## SERVICE INFO – INA 0041

# Az 532 0289 10 számú vezetőgörgő optikai és anyagváltásai

Gyártók:	Citroën, Fiat, Lancia, Peugeot
Modellek:	
Citroen:	C4, C5, C8, Evasion, Jumpy, Xsara
Fiat:	Scudo, Ulysse
Lancia:	Phedra, Zeta
Peugeot:	206, 307, 406, 407, 607, 806, 807, Expert
Motorok:	1.8 16V, 2.0 16V, 2.2
OE sz.:	
Citroën:	0830.42
Fiat:	9400830429
Lancia:	9400830429
Peugeot:	0830.42
Cikksz.:	532 0289 10

1. ábra: 532 0289 10 – fém kivitel

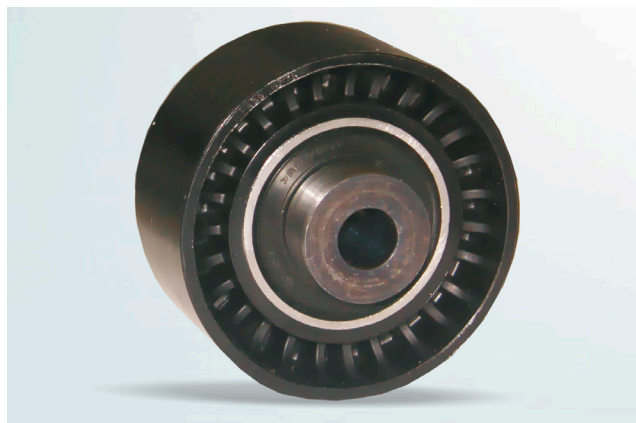
Termékeink állandó továbbfejlesztése alapján a 532 0289 10 cikkszámú vezetőgörgő anyagát fémről műanyagra változtattuk. Az új kivitel futófelületének szélessége 30 mm-rel még kisebb is.

A műszaki módosítás tömegcsökkenést és javított futási tulajdonságokat eredményez.

Az átmeneti időszakban mindkét típus felváltva előfordulhat. Mindkét típus teljesíti a műszaki specifikációkat és azokat korlátlanul fel lehet használni.
